MEMORANDO-115-2021

ASUNTO: Información Complementaria
FECHA: 19 de mayo de 2021

FECHA:	13 DE MAYO DE 2021
NOMBRE DEL PROYECTO:	ACONDICIONAMIENTO DE TERRENO PARA FUTURO DESARROLLO-MILLA9-FASE II
PROMOTOR:	INMOBILIARIA MILLA 9, S.A.
UBICACIÓN:	CORREGIMIENTO DE ERNESTO CORDOBA CAMPOS, DISTRITO Y PROVINCIA DE PANAMÁ.

INFORME TECNICO DE EVALUACIÓN COMPLEMENTARIA (EIA) No. 04- 2021

Imagen No.1 y 2: Lago Artificial Sin Nombre, Punto No. 1. Puente que conduce a la carretera interna del terreno del proyecto; Imagen del agua izquierda Lago Sin Nombre el 26-12-2018, y lado derecho imagen del cambio drástico visto el 5-2-2021.

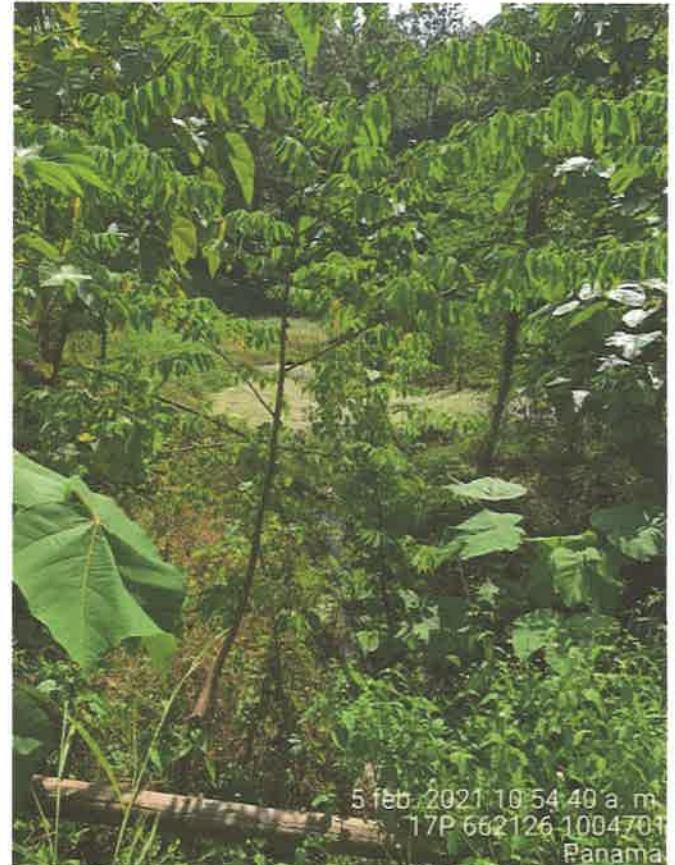
III.1. Anexos: Comparación de Imágenes de Lago Artificial, según momento de observación:
